**Høringssvar til høring over udkast til forslag til lov om anlæg af en fast forbindelse over Femern Bælt med tilhørende landanlæg i Danmark**

som alle er landmænd og har afvandingsinteresser i området ved Rødby, afgives hermed høringssvar på de dele af Femern projektet, der kommer til at berøre vandløb 40L (Næsbæk) og vandløb 40.6.1 (hovedsageligt rørlagt). Vandløb 40.6.1 ligger opstrøms vandløb 40L.

# Bilag 1

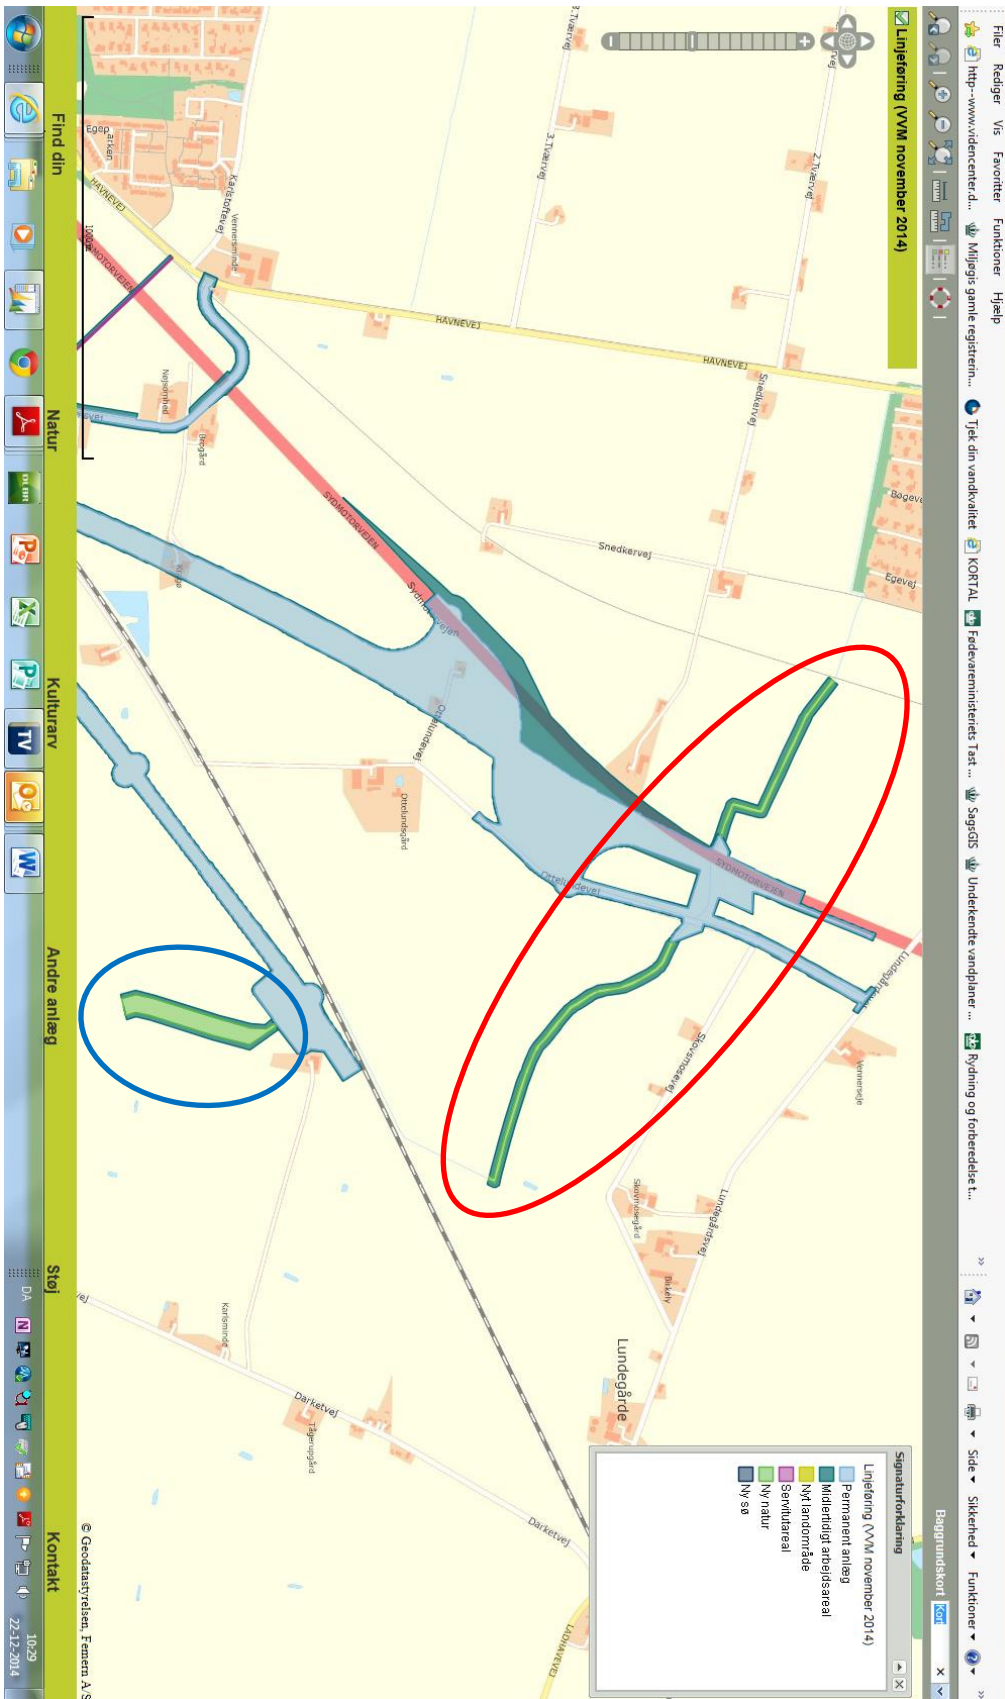
På det dynamiske kort er det beskrevet, at der skal etableres natur. Lodsejerne er blevet orienteret om, at de vandløbsstrækninger, der er markeret på bilag 1 med rød cirkel, skal have ændret skråningsanlæggene således, at vandløbets bredde udvides. Dette sker formentlig for at vandløbet kan aflede de større mængder vand, de befæstede arealer leder til vandløbet.

En udvidelse af 40L er derfor nødvendig og ikke kun på en del af strækningen, men hele vejen forbi Rødby og ud til de store kanaler i Rødby Fjord. Det ses allerede i dag, at vandløb 40L, ved større nedbørshændelser kan have svært ved at aflede vandmængderne. Dette bliver kun værre med etablering de befæstede arealer, der skal lede vand til 40L.

Hvis ikke vandløbsstrækningen forbi Rødby bliver udvidet, kommer den til at fungere som en prop. Dette vil give vandspejlsstigninger opstrøms i vandløb 40L og strækningen før Rødby by kommer til at fungere som et vandreservoir. Vandspejlsstigningerne vil andet lige medføre en dårligere afvanding af de ca. 350 ha god landbrugsjord, der afvander til vandløb 40L. En ringere afvanding betyder faldende udbytter og økonomiske tab for lodsejerne.

På det dynamiske kort fremgår det at man, opstrøms jernbanen, vil genåbne en lille rørlagt strækning af vandløbet. Det er markeret med blå cirkel, på bilag 1.

Denne genåbning er i enhver henseende uforståelig.

Som det kan ses på bilag 1 kommer strækningen til at ligge opstrøms jernbanen og tilbageholdelsesbassinet ved jernbanen. Opstrøms den forslåede genåbning, vil der udelukkende være rørlagte vandløb. Det er mere end utænkeligt, at den strækning fremover vil få et naturindhold, der på nogen måde kan retfærdiggøre ødelæggelsen af det landbrugsareal den åbne strækning kommer til at ligge i. Udover selve vandløbet, vil der også blive krav om udlæg af 9 m. randzoner langs vandløbet. På bilag 2 ses det tydeligt at en genåbning vil medføre, at marken deles op i 2 mindre ukurante stykker, hvor forpløjninger og vendinger samt arealernes størrelse, ødelægger en rationel drift af arealerne fremover.

Da vandløbet fra jernbanen og op til vandløb 40L ikke udvides, vil den genåbnede strækning i vandløb 40.6.1 formentlig kun komme til at fungere som et vandreservoir, på helt sammen måde som det er beskrevet ved 40L. Dette vil betyde højere vandspejl og dermed dårligere afvanding af arealerne op til genåbningen og opstrøms genåbningen.

En delvis udvidelse af vandløb 40L vil medføre en ringere afvanding af landbrugsarealerne der afvander til vandløbene 40L og 40.6.1. Der bør derfor laves en udvidelse af 40L hele vejen fordi Rødby og ud til kanalerne i Rødby Fjord, for at kunne håndtere de øgede vandmængder i vandløbet, som udvidelsen af motorvejen og anlæggene ved Rødby medfører.

Hvis der er behov for yderligere tilbageholdelse af regnvand, bør dette udføres som egentlige regnvandsbassiner og ikke opstuvning i vandløbene.
